**Forum mondial de l'harmonisation
des Règlements concernant les véhicules**
Groupe de travail de la sécurité passive
Cinquante et unième session

Genève, 21-25 mai 2012

**Rapport du Groupe de travail de la sécurité passive
sur sa cinquante et unième session**

Figure 7

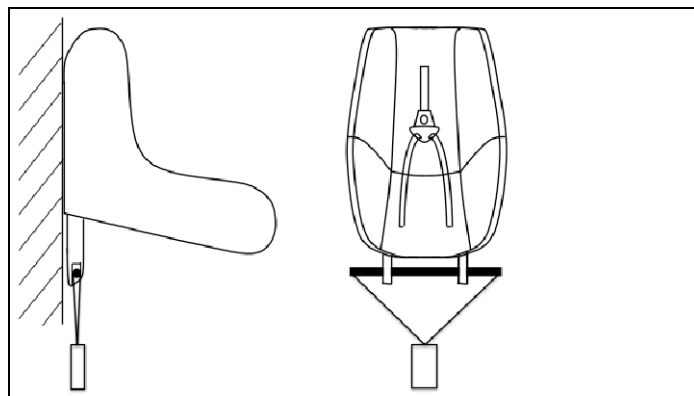
- «8.2.9 **Le siège complet, ou le composant équipé des attaches ISOFIX (embase ISOFIX par exemple), s'il comporte un bouton d'ouverture, doit être fixé rigidement sur un banc d'essai de manière que les attaches ISOFIX soient alignées verticalement comme illustré à la figure 7. Un barreau de 6 mm de diamètre et 350 mm de longueur doit être fixé aux attaches ISOFIX. Une masse de 5 kg doit être attachée aux extrémités du barreau.**

- 8.2.9.3 **Si la conception du dispositif de retenue pour enfant ne permet pas l'application de la méthode décrite aux paragraphes 8.2.9.1 et 8.2.9.2, une variante de méthode peut être appliquée avec l'accord du service technique exécutant les essais.**

- 8.2.9.4 **La force d'ouverture de l'attache ISOFIX mesurée est celle nécessaire pour ouvrir la première attache.**
- 8.2.9.5 L'essai est exécuté sur un siège neuf, et répété sur un siège ayant été soumis à l'essai de cycles d'ouverture/fermeture prescrit au paragraphe 7.2.6.

Figure 1

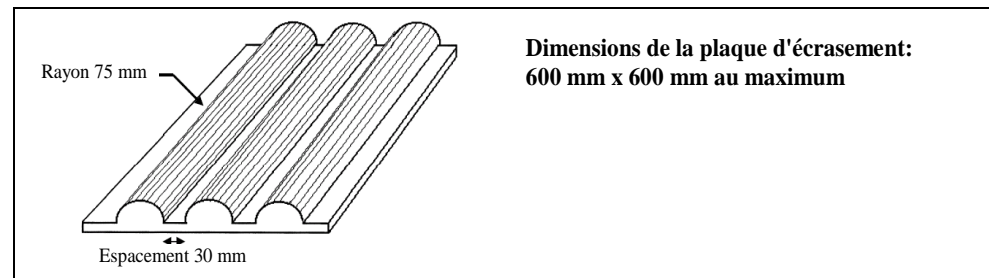
«**3.2.1 Force d'écrasement**

Le dispositif faisant l'objet de l'essai **doit être soumis à une force d'écrasement entre une base résistante et une plaque d'écrasement, comme représenté à la figure 1, d'au moins 100 kN, mais d'au plus 105 kN, sauf autre indication selon le paragraphe 6.4.2 du présent Règlement, avec un temps de montée en force de moins de 3 min et un temps de maintien d'au moins 100 ms, mais d'au plus 10 s.**

À la demande du constructeur, une valeur plus élevée de la force d'écrasement, du temps de montée, du temps de maintien ou des trois à la fois, peut être appliquée.
